INFORME TÉCNICO DE EVALUACIÓN: ESTABILIZACIÓN Y CAMBIO DE SOLUCIÓN ESTRUCTURAL - SECTOR BAJO SAN ISIDRO

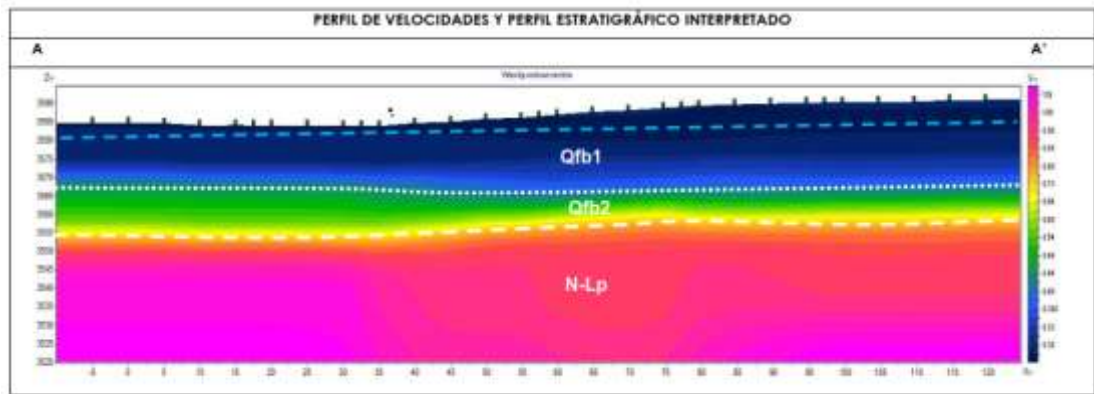
Se observa con la tomografía del sector una profundidad superior a los 25m, de profundidad en el sector superior (Nieves Linares).

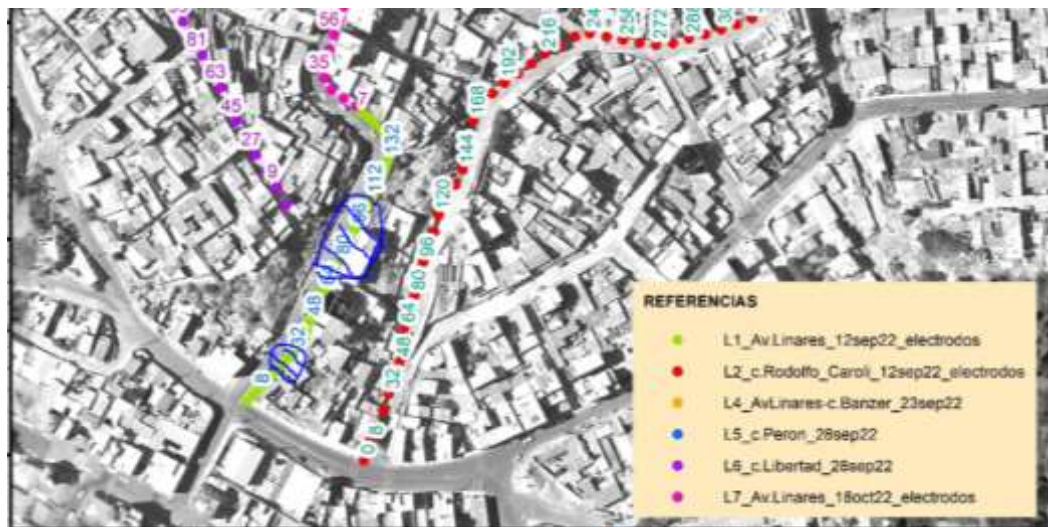
De la misma forma en una topografía sísmica se puede evidenciar procesos de materiales removidos que son cercanos a los 30m de profundidad, siendo esta masa la que se encuentra debajo del sector superior que sufrió el deslizamiento.

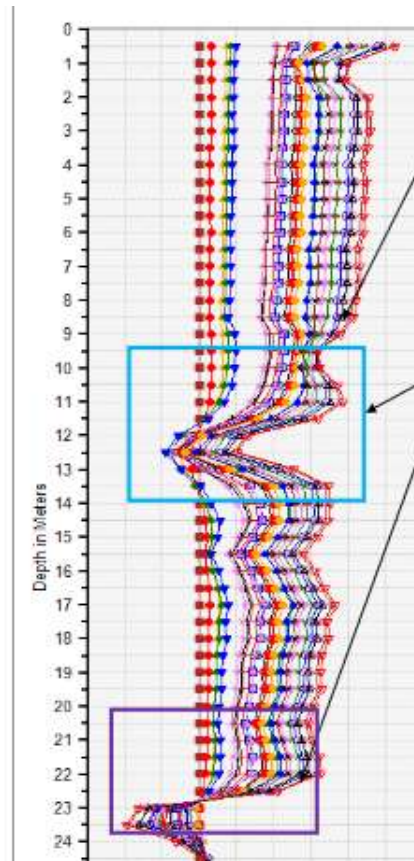
- **Problemas de Empotramiento:** Los estudios geofísicos y testigos de perforación indican que el contacto con material competente (formación La Paz *in situ*) se encuentra a profundidades de entre **30 m y 35 m** en el centro de la masa deslizada.
- **Factor de Seguridad Crítico:** Los recálculos mediante métodos de equilibrio límite y elementos finitos (MEF) muestran que estos pilotes no están colaborando significativamente a la estabilidad del sector de edificaciones, presentando factores de seguridad de entre **0.95 y 0.96**, lo cual es técnicamente insuficiente y afecta directamente al sector donde se encuentran las edificaciones que fueron afectadas.

- **Evidencia de Movimiento:** Los inclinómetros registran desplazamientos activos hasta los **22.5 m y 23 m** de profundidad, confirmando que la zona de equilibrio se encuentra recién por debajo de ese nivel.
